改善箇所説明図

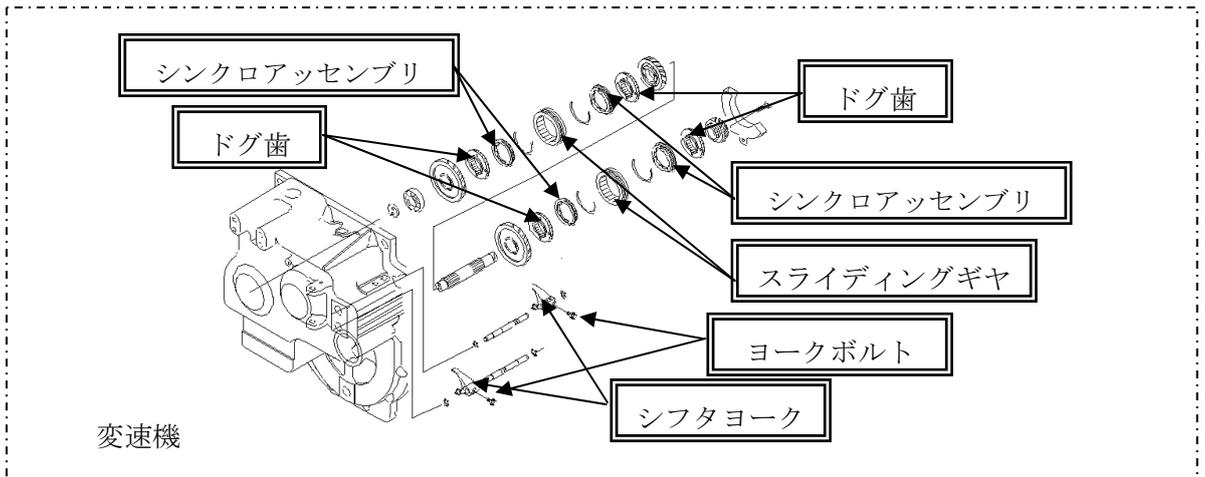
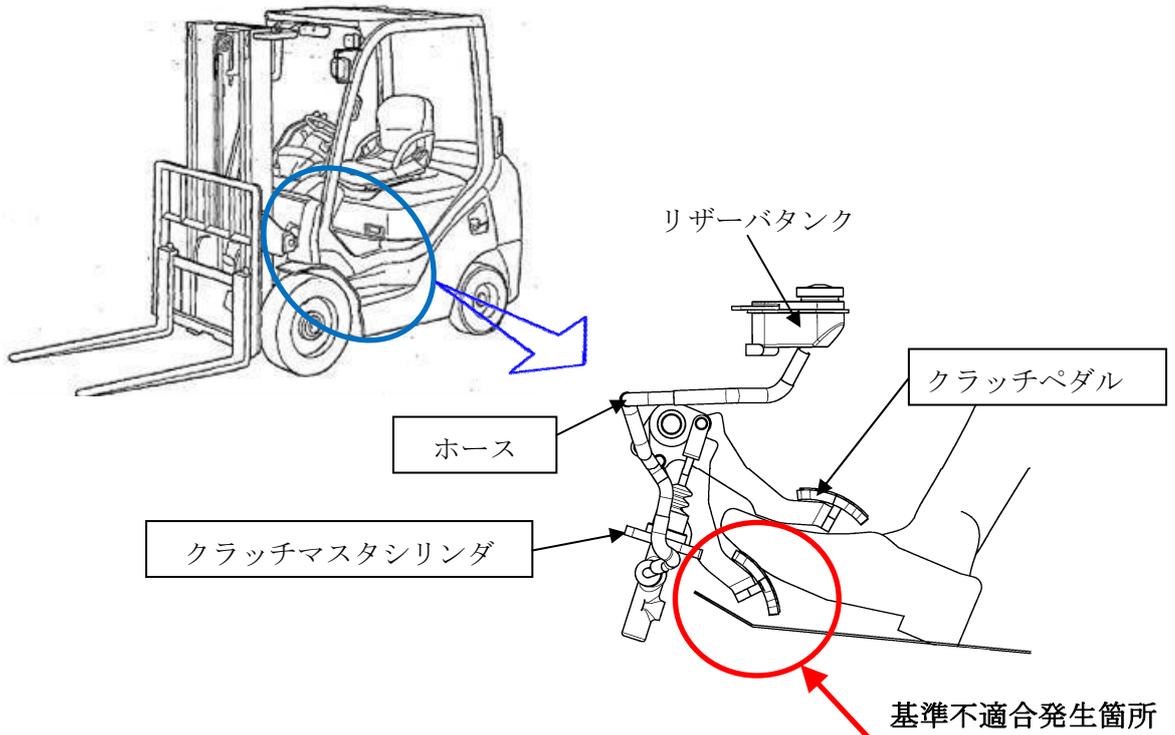
フォークリフトのクラッチペダルにおいて、クラッチの切れるポイントが不適切なため、クラッチが確実に切れていない状態で変速が行なわれ、内部部品を摩耗させてしまう場合がある。そのため、そのままの状態で使用を続けると、変速機の内部部品が損傷し、最悪の場合、走行不能となるおそれがある。

改善措置の内容 : 全車両、クラッチペダル、クラッチマスタシリンダ及びホースを対策品に交換する。また、変速機内部を点検し、内部部品に損傷がある場合は内部部品を新品に交換する。

識別 : マスタシリンダに白ペイントを塗布する。
